POTENZIAMENTO DEL SISTEMA ACQUEDOTTISTICO "VERDE"

PROGETTO DI FATTIBILITÀ TECNICA ED ECONOMICA

INTEGRAZIONI (Nota Prot. CTVA0005099 del 02/05/2023)

Documento di sintesi delle integrazioni

Figura 1 – Schema cantiere tipo - strada

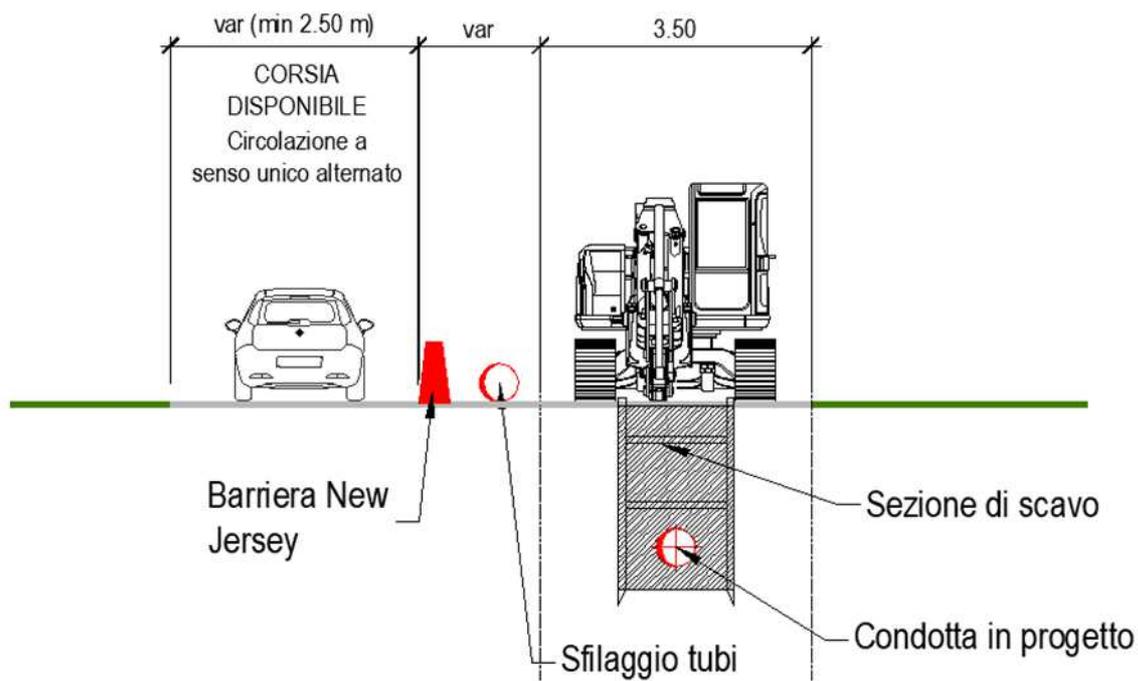
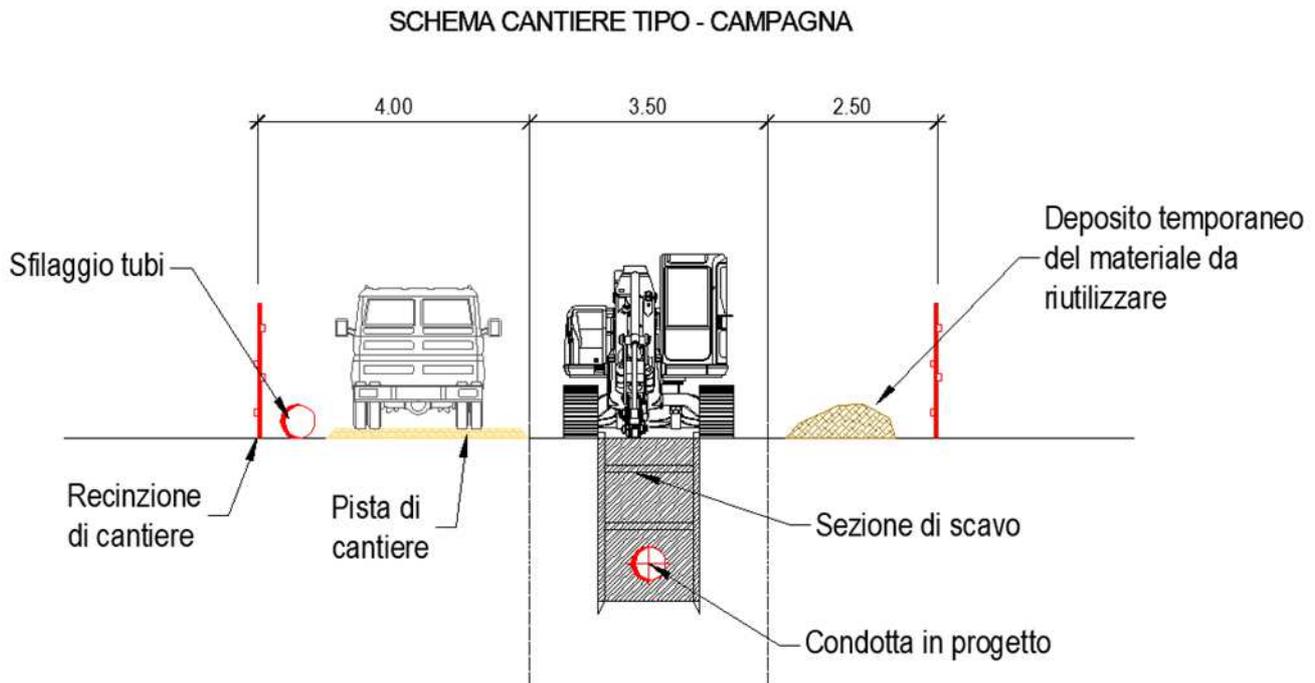
Definire l'ampiezza complessiva del cantiere mobile (che viene indicata come variabile tra 10 e 14 metri) nelle aree interessate da vegetazione naturale o seminaturale (agricola), specificando l'ampiezza della fascia di occupazione permanente (esproprio) e quella di occupazione temporanea.

In merito al cantiere mobile, ovvero la larghezza della fascia che sarà interessata in fase di cantiere da attività di scavo, piste e aree di deposito temporaneo, si distinguono le seguenti casistiche:

Non sono previste occupazioni in fase di cantiere che vadano oltre i limiti della strada esistente e relativa banchina laterale. **Non si prevedono quindi interferenze con aree interessate da vegetazione naturale o seminaturale (agricola).**

Prevede la realizzazione delle nuove condotte in area agricola o boscata, come schematicamente sintetizzato nella figura sotto riportata, su una fascia di larghezza media stimata in 10 m.

All'interno della fascia di 10 m individuata nel Piano particellare come fascia di occupazione temporanea, nelle fasi di approfondimento progettuale successive sarà individuata la localizzazione di dettaglio delle fasce necessarie per lo scavo, il deposito temporaneo del materiale da riutilizzare e la pista di cantiere.

Figura 5 - esempio di attraversamento in subalveo dei fossi minori e piccoli impluvi per lo stralcio 2.

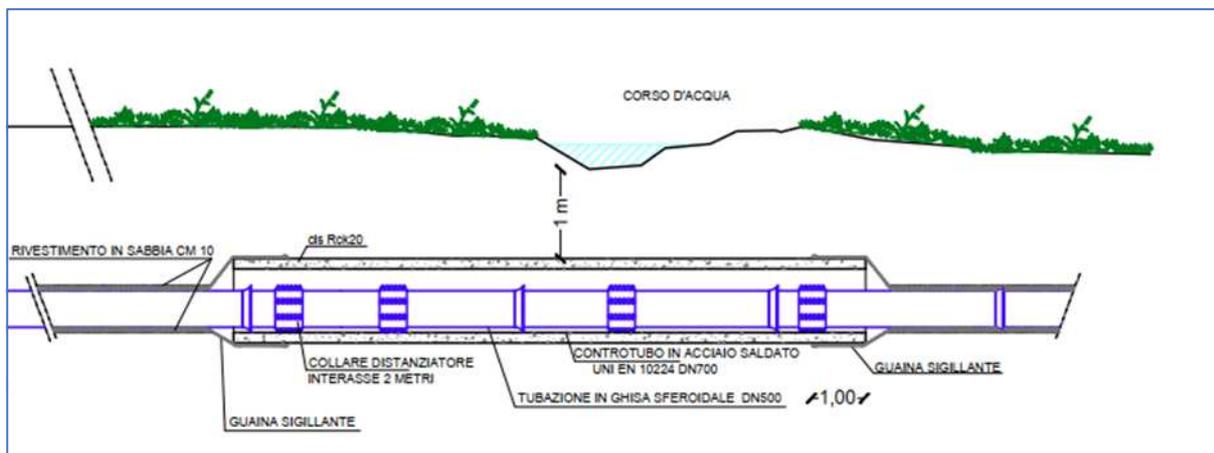
Descrivere le soluzioni eventualmente previste di sistemazione idraulica dei corsi d'acqua interferiti mediante attraversamento in subalveo o attraversamento aereo mediante realizzazione di ponte-tubo.

I corpi idrici minori (fossi e piccoli impluvi per lunghezze dai 10 ai 30 m massimo) verranno sistemati a fine lavori mediante ripristino morfologico, inerbimento e piantumazioni arboree ed arbustive autoctone, al fine di ripristinare lo stato dei luoghi ante operam nel modo più naturale possibile.

Figura 24 – Mappe isofoniche calcolate a 4 m di altezza del cantiere di scavo con e senza barriere mobili

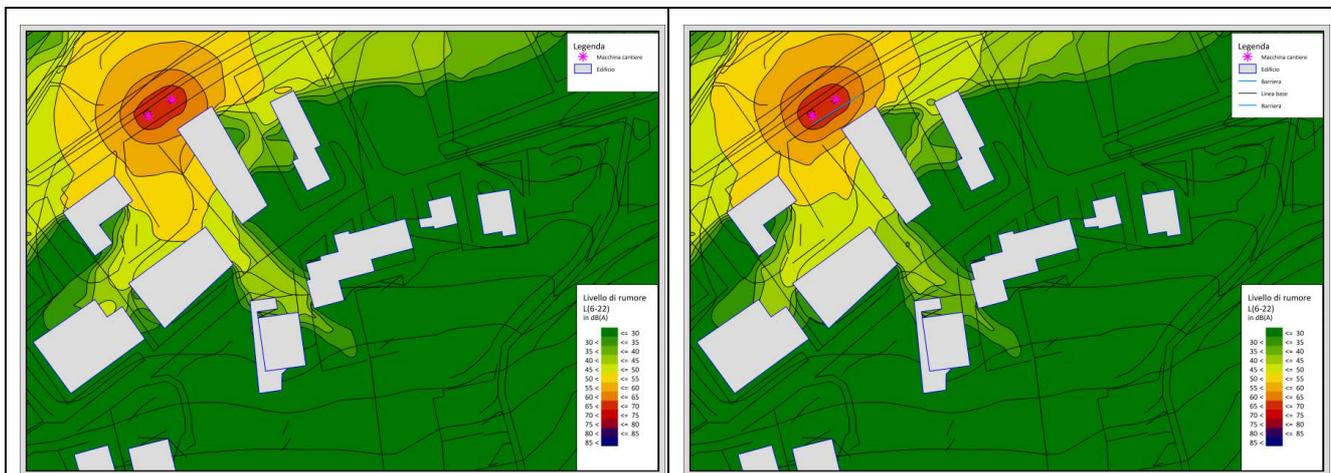
4.2	Prima di procedere alla richiesta di autorizzazione in deroga ai Comuni interessati, valutare la possibilità di utilizzare barriere fonoassorbenti mobili, verificandone l'efficacia mediante valutazione modellistica previsionale.	È stata effettuata una simulazione del cantiere di scavo mitigato con l'utilizzo di barriere fonoassorbenti mobili. Da tale analisi è emerso che in corrispondenza del primo piano fuori terra degli edifici più prossimi al cantiere, la presenza delle barriere è ininfluenza e rende comunque necessaria la richiesta di autorizzazione in deroga. In funzione della permanenza del cantiere mobile nelle vicinanze di un singolo ricettore (1 giornata lavorativa circa) e degli esiti della simulazione si è ritenuto non risolutivo l'utilizzo delle barriere mobili, confermando la necessità di richiedere autorizzazione in deroga ai Comuni interessati.	Rif. Paragrafo 3.1.5.2 del presente documento

È stata effettuata una simulazione del cantiere di scavo mitigato con l'utilizzo di barriere fonoassorbenti mobili.

Di seguito si riporta la mappa delle isofoniche del cantiere di scavo senza barriere mobili a confronto con il cantiere di scavo con barriere mobili alte 2 m.

Come visibile dalle mappe delle isofoniche calcolate a 4 metri di altezza, quindi in corrispondenza del primo piano fuori terra, la presenza delle barriere è influente e rende comunque necessaria la richiesta di autorizzazione in deroga.

Figura 56: Localizzazione Cantieri Attraversamento N.2 - Stralcio 2 (in rosso la nuova soluzione progettuale)

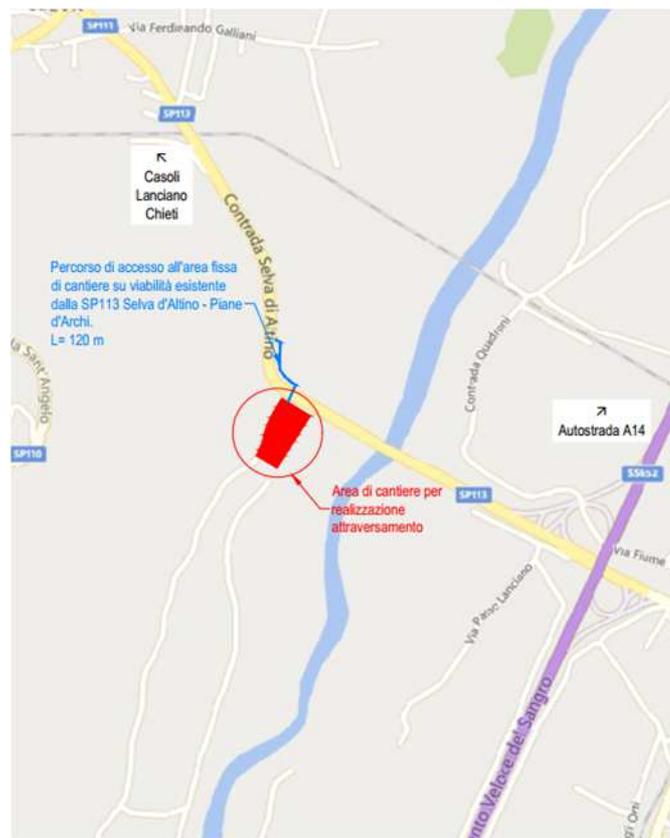
1	<p>Nuova soluzione progettuale dell'attraversamento in aereo del fiume Sangro, che tenga conto dei rilievi sopra esplicitati, e a tal fine si suggerisce di collocare l'opera a struttura reticolare, particolarmente invasiva, ad una maggiore distanza dal ponte della strada statale SS154 esistente, in modo da evitare l'interferenza visiva, o di cambiare la modalità di attraversamento del fiume Sangro;</p>	<p>È stato effettuato uno studio dettagliato per l'inserimento paesaggistico del ponte sul fiume Sangro, anche utilizzando la nuvola di punti rilevata tramite laser scanner che riproduce fedelmente lo stato attuale dei luoghi. Esso è stato spostato 65 m a monte ed è stato studiato cromaticamente proponendo anche una soluzione di colore verde, oltre che acciaio Corten.</p> <p>Si propone inoltre una piantumazione tramite essenze autoctone perifluviali nei pressi delle spalle del ponte ai fini del migliore inserimento paesaggistico.</p> <p>L'estensione del tratto aereo è stata limitata alla zona strettamente di pertinenza fluviale.</p>	<p>Rif. Paragrafo 3.2.1.4.1 del presente documento;</p>

Il Cantiere Attraversamento n.2 è localizzato in Comune di Altino in prossimità dell'attraversamento sul Fiume Sangro. L'area di cantiere ha un'estensione pari a circa 4418 mq e interessa un'area libera da vegetazione. L'area è facilmente accessibile dalla SP113.
